## Presentación de Observaciones para Sesión 9

**I OBSERVACIONES NO REVISADAS EN SESIÓN 08**

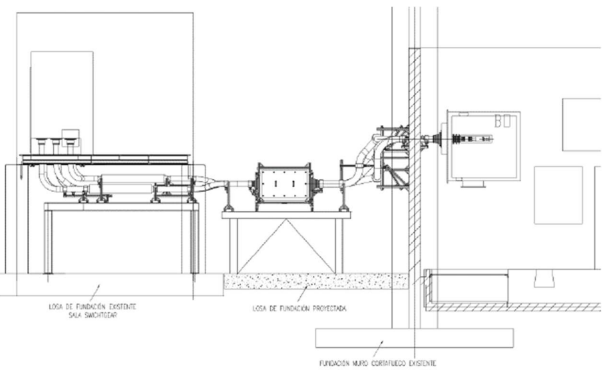
<p><b>3.11.6 Requisitos de diseño</b></p> <p>Dice:</p> <p>El diseño sísmico para este tipo de obras civiles deberá realizarse de acuerdo a las condiciones de diseño señaladas en la norma NCh 2369, incluyendo sus exigencias de ductilidad cuando corresponda, independiente del valor del Factor “R” que se haya elegido para el diseño.</p> <p><u>Observación recibida:</u></p> <p><i>Da la sensación al leer este párrafo que se podría elegir un valor de R "conveniente" y no proveer ductilidad en los anclajes particularmente. Esto por la redacción de "cuando corresponda".</i></p> <p><i>Creo debe reforzarle la coherencia con el valor de R utilizado</i></p> <p><u>Consultor:</u></p> <ul style="list-style-type: none"><li>• No queda claro a qué se refiere.</li><li>• Solo los pernos de anclajes en el STx se piden dúctiles; no hay sillas ni nada por el estilo</li></ul> <p>Mantener texto original</p>	<p>Mantener texto original</p> <p>Que quede claro en el texto que el valor de R es del Anexo y no de la 2369 (idem I)</p> <p><u>Se incorporará en la redacción final del documento</u></p>

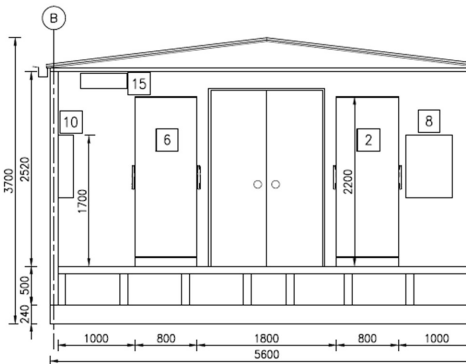
Propuesta de Trabajo para SESIÓN 09	Comité
<p>Dice:</p> <p>El diseño del muro cortafuego deberá cumplir con el Plano de Disposición del Proyecto, con las dimensiones mínimas señaladas en las Especificaciones del Proyecto y deberá tomar en cuenta todas las solicitudes de carácter permanente a las que puedan estar sometidos los muros, tales como:</p> <ul style="list-style-type: none"><li>- Cañerías del sistema contra incendios.</li><li>- Tableros de control.</li><li>- Otros similares.</li></ul> <p><u>Se pide agregar:</u></p> <ul style="list-style-type: none"><li>- <i>Soporte de ductos de barra</i></li><li>- <i>Pasadas de ductos de barra</i></li></ul> <p><u>Argumento</u></p> <p><i>En varios proyectos se debe pasar con el ducto de barra por el muro cortafuego para llegar al transformador de poder, por lo que se deben establecer requisitos mínimos que se deben cumplir.</i></p>	<p>OK</p> <p>Incorporar</p> <p><a href="#">Se incorporará en la redacción final del documento</a></p>
